TECHNICAL BULLETIN

023

December 2018

OLD STANDARD XLT-XXT
HT SEALS PACKING KIT

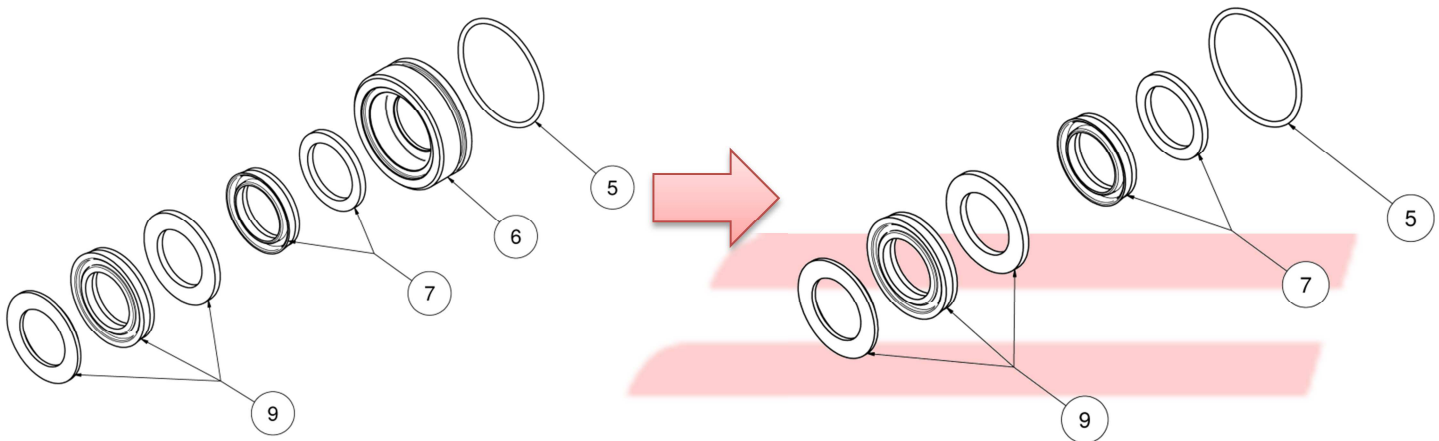
- Standard HT seal packing kits on XLT HT and XXT HT have changed.
- Old standard HT kits even included brass pressure ring.
- New standard HT kits now only include high pressure seals, low pressure seals, low pressure O-rings
- New standard kits are interchangeable with old ones
- Old standard kits are not interchangeable with new ones and a new, complete seals kit (brass rings included) is needed before using new standard seal kits
- Part numbers modified are: **1.099-861.0** , **1.099-862.0** , **1.904-220.0**

VECCHIO KIT
STANDARD XLT-XXT HT

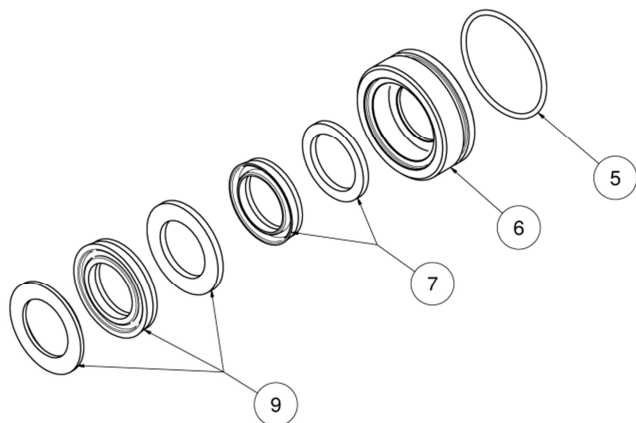
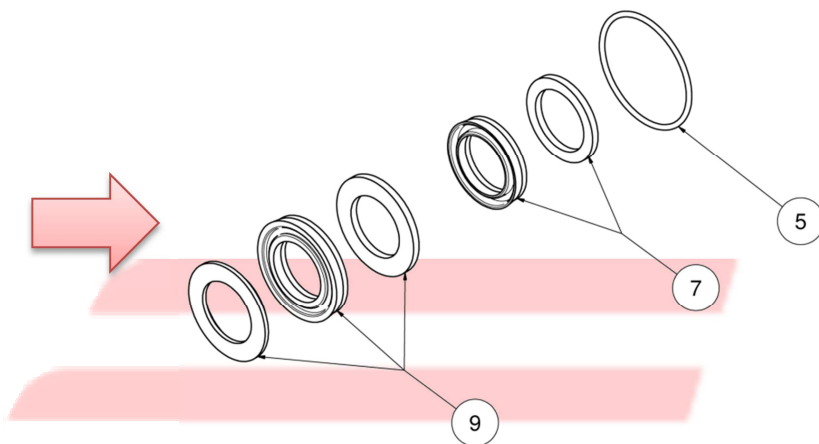
- Sono stati aggiornati i kit guarnizioni standard sulle serie XLT e XXT HT
- I precedenti kit standard includevano anche il pressore di ottone
- I nuovi kit standard sono invece formati solamente dalle guarnizioni di bassa pressione, da quelle di alta pressione e dell'O-ring di bassa pressione
- I nuovi kit standard sono intercambiabili con i precedenti
- I vecchi kit standard non sono più intercambiabili con i nuovi ed è necessario installare un nuovo kit guarnizione completo prima di utilizzare i nuovi kit standard
- I codici soggetti a modifica sono: **1.099-861.0** , **1.099-862.0** , **1.904-220.0**
